改善箇所説明図

リアブレーキキャリパ

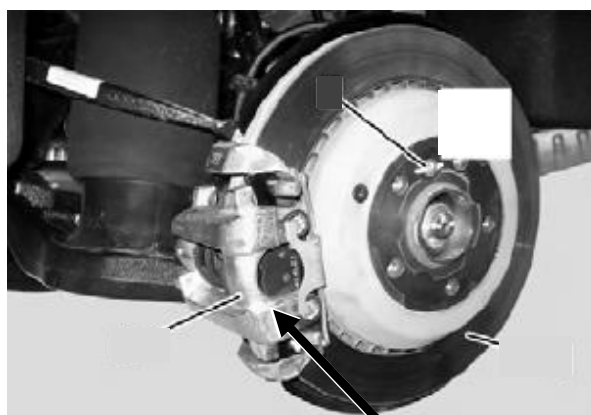
不具合発生箇所

リアブレーキのキャリパピストンにおいて熱処理加工が不適切なため、リアブレーキの油圧回路内に気泡が発生するものがある。そのため、ブレーキペダルの踏みしろが増加するおそれがある。

全車両、リアブレーキ油圧回路のエア抜きを行う。

識別：車台番号の付近に黄色ペイントを塗布する
